## 委員質問・意見等

3月2日受付分

2月19日、「共に語ろう 電気のごみ～もう無関心ではられない～地域ワークショップ 柏崎」で配布された資源エネルギー庁パンフに関する質問

考えよう、放射性廃棄物のこと。  
～原子力エネルギーの未来のために、地層処分～

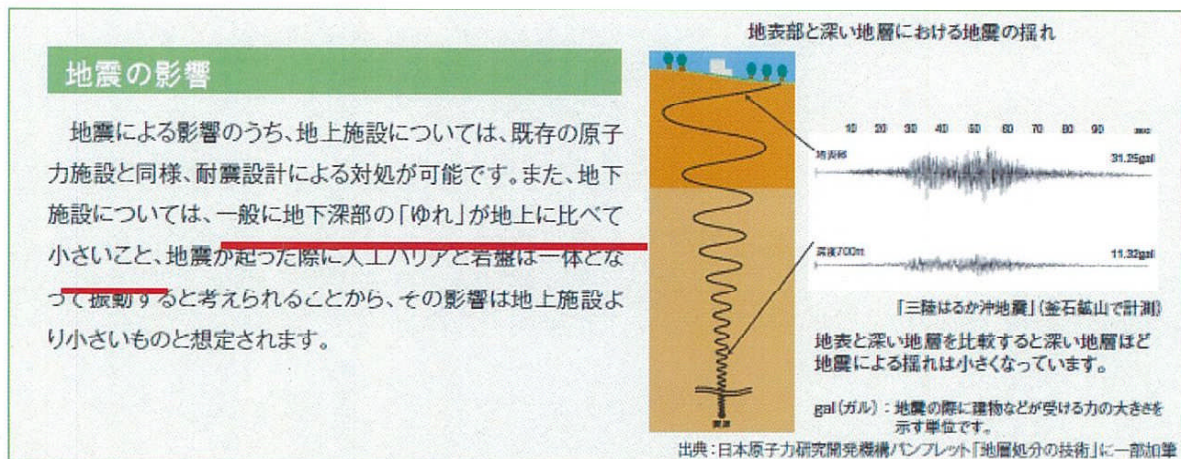
P.14 安定した地層の選定と地震の影響 地震の影響には下記の表現がある

「地下深部は、地表に比べて地震による揺れの影響が小さい・・・」

新潟県中越沖地震（平成19年7月16日）で柏崎刈羽原発は、地下の-280mの解放基盤面では1699ガルであったが原子炉建屋床面は680ガルが観測されたという。(1号機の例)

地下が地表付近より大きく揺れたのではないのか。

この事実は、中越沖地震作成された、経済産業省資源エネルギー庁パンフの記述と異なる。

1. 「地下は地表より揺れが小さい」とした経産省資源エネルギー庁のパンフ記載内容は適切なのか。
2. 一般論として、地下は地表より揺れが小さいと言えるのか。
3. 地下が地表より揺れが大きかった中越沖地震柏崎刈羽原発の例も併記すべきでないのか。
4. 経済産業省資源エネルギー庁パンフ「TALK」を訂正するか。
5. 柏崎刈羽原発の地盤は一般的でないのか。
6. パンフ記載内容と柏崎刈羽原発の観測事実の関係の説明を求める。
